核燃料物質使用施設保安規定変更箇所（変更後）	核燃料物質使用変更許可申請書の記載	変更の妥当性
<p style="text-align: center;">第 I 編 共通編（総則及び放射線管理）</p> <p>第 1 章第 1 条～第 1 章第 3 条の 2 （変更なし）</p> <p style="text-align: center;">第 2 章 組織及び職務</p> <p>（組 織）</p> <p>第 4 条 使用施設等に係る保安に関する組織は、次の各号に掲げる各職位、核燃料取扱主務者及び委員会で構成し、第 I - 1 図のとおりとする。機構の本部組織（以下「本部」という。）は、理事長、統括監査の職、安全・核セキュリティ統括本部長、安全管理部長及び契約部長をいう。</p> <p>(1) 理事長</p> <p>(2) 統括監査の職</p> <p>(3) 管理責任者</p> <p>1) 監査プロセスの管理責任者</p> <p>2) 本部（監査プロセスを除く。）の管理責任者</p> <p>3) 研究所の管理責任者</p> <p>(4) 安全・核セキュリティ統括本部長</p> <p>(4)の 2 安全管理部長</p> <p>(4)の 3 契約部長</p> <p>(5) 研究所担当理事</p> <p>(6) 研究所長（以下「所長」という。）</p> <p>(7) 環境技術開発センター長</p> <p>(8) 廃止措置技術部長</p> <p>(9) 計画管理課長（環境技術開発センター）（以下「環境・計画管理課長」という。）</p> <p>(10) 環境保全課長</p> <p>(11) 廃止措置技術課長</p> <p>(12) 再処理技術開発試験部長</p> <p>(13) 研究開発第 1 課長</p> <p>(14) 研究開発第 2 課長</p> <p>(15) プルトニウム燃料技術開発センター長</p> <p>(16) 当直長</p> <p>(17) 技術部長</p> <p>(18) 計画管理課長（プルトニウム燃料技術開発センター）（以下「プル・計画管理課長」という。）</p> <p>(19) 品質保証課長</p>	<p>核燃料物質使用変更許可申請書 共通編</p> <p>10. 使用施設等の保安のための業務に係る品質管理に必要な体制の整備に関する事項</p> <p>6. 資源の運用管理</p> <p>6.2 人的資源</p> <p>6.2.1 一般</p> <p>(1) 保安に係る組織は、原子力の安全を確実なものにするために必要とする要員を明確にし、保安に係る組織体制を確保する。</p>	<p>第 4 条第 1 項</p> <p>・計画管理課に技術管理課を統合するため 【変更前の第 20 号(技術管理課長)を削除するもので、使用変更許可申請書と整合は図ら

第 I - 1 図 使用施設等の保安に関する組織

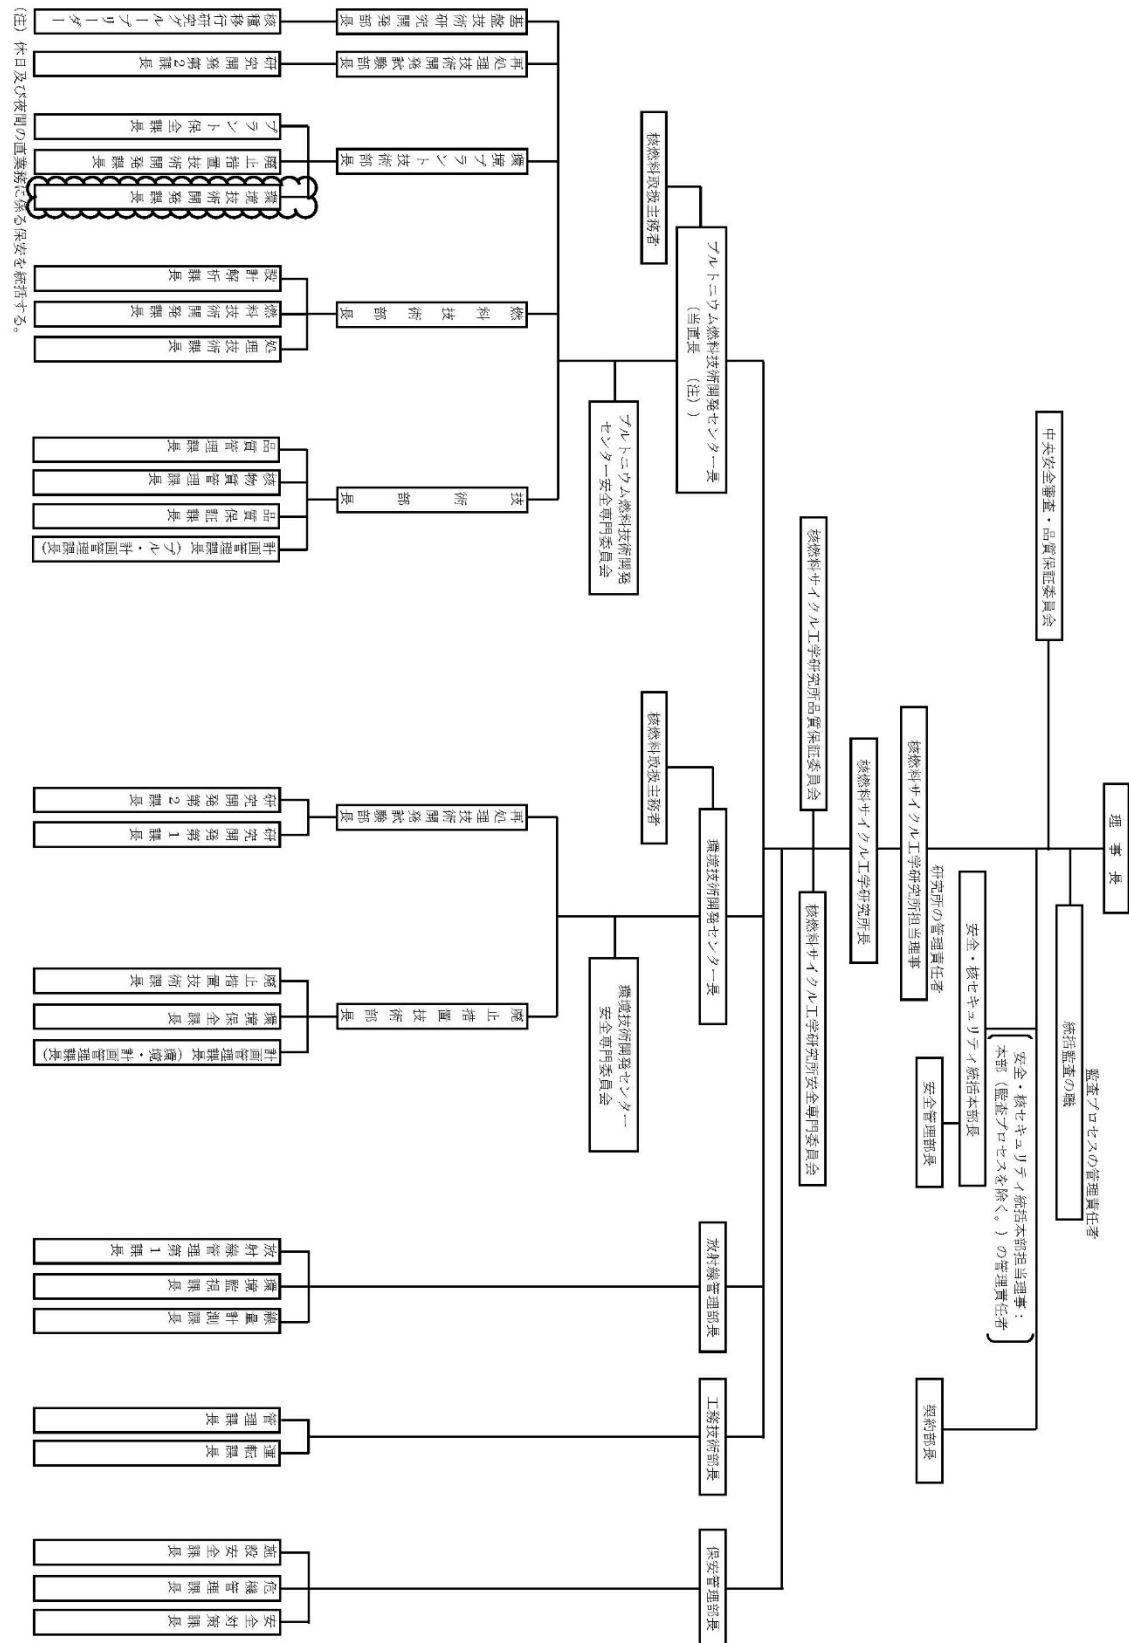
第 I - 1 図
 ・計画管理課に技術管理課を統合するため
 ・環境管理課と環境技術課を統合して、環境技術開発課とするため
 【統合後の組織における保安体制を示すもので、使用変更許可申請書と整合は図られており、変更は妥当。】
